Oggetto: ID_VIP:4638 Procedura di valutazione d'impatto ambientale ai sensi dell'art. 23 del D.Lgs
152/2006 e ss.mm.ii. – Centrale termoelettrica di Brindisi: impianto di produzione con
motori a gas – Proponente: società A2A Energiefuture S.p.A. -Parere ARPA Puglia
Rif. Vs. Nota prot. 6864 del 06/06/2019

Oggetto: ID_VIP:4638 Procedura di valutazione d'impatto ambientale ai sensi dell'art. 23 del D.Lgs 152/2006 e ss.mm.ii. – Centrale termoelettrica di Brindisi: impianto di produzione con motori a gas – Proponente: società A2A Energiefuture S.p.A. -Parere ARPA Puglia

Figura 2b Localizzazione interventi in progetto su Ortofoto (Scala 1:2.000)

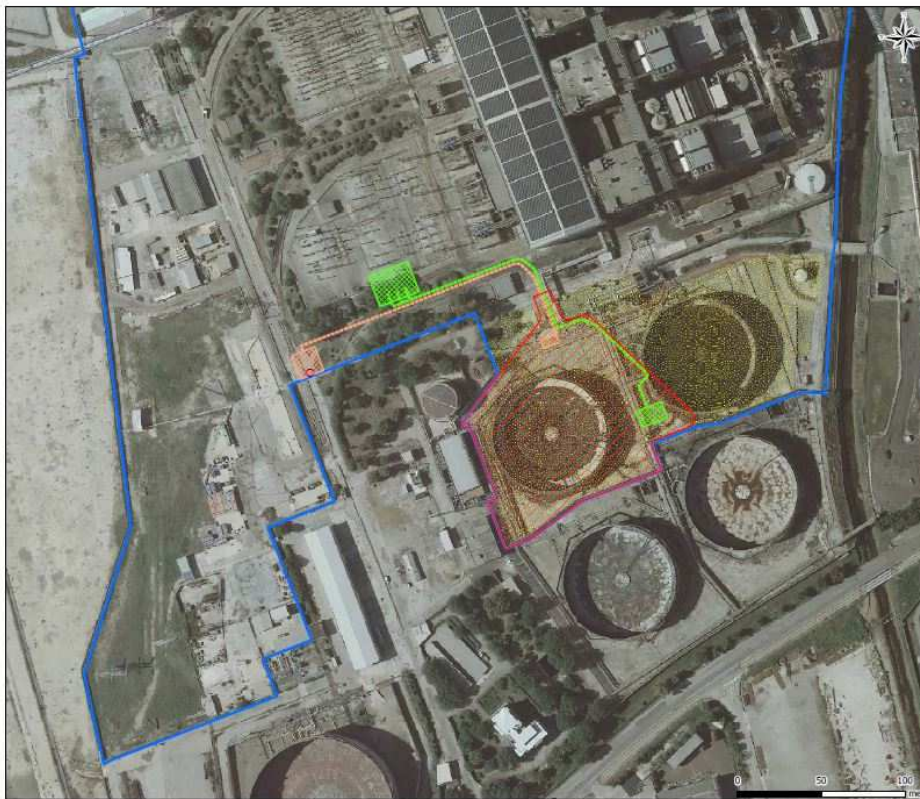
Si ribadisce che il sito perimetrato in figura 2b è stato oggetto di procedimento di bonifica ex art. 242.

Figura 6: Ubicazione dei punti di sondaggio

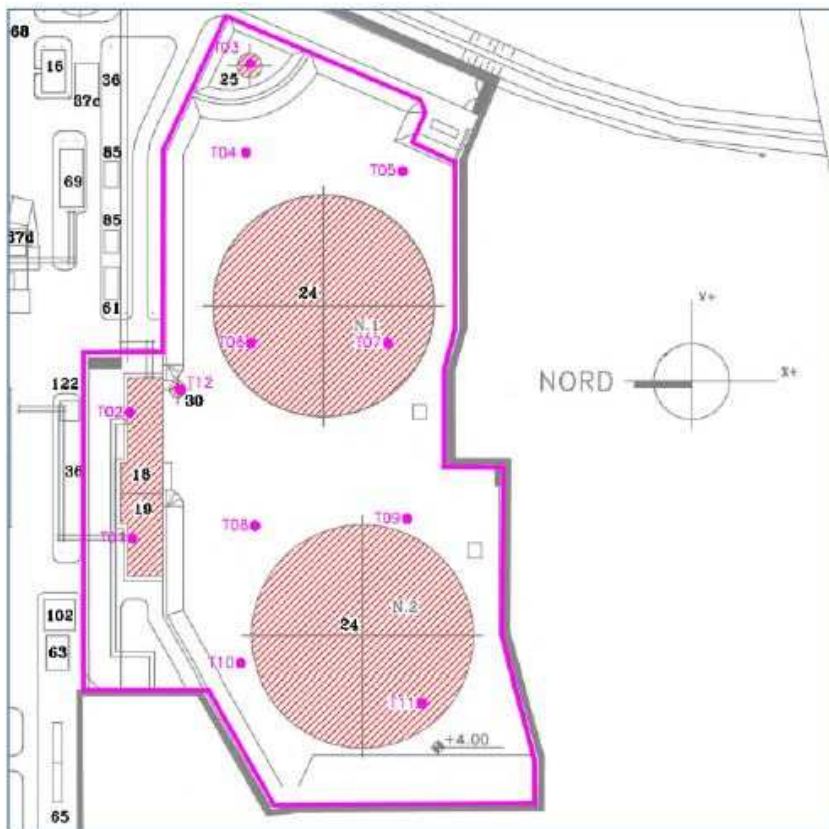
Si propone di ubicare i punti delle indagini dirette al di sotto dei serbatoi in demolizione piuttosto che all'esterno, prediligendo un'ubicazione ragionata piuttosto che sistematica, concentrando la maglia sull'area d'impronta dei serbatoi.
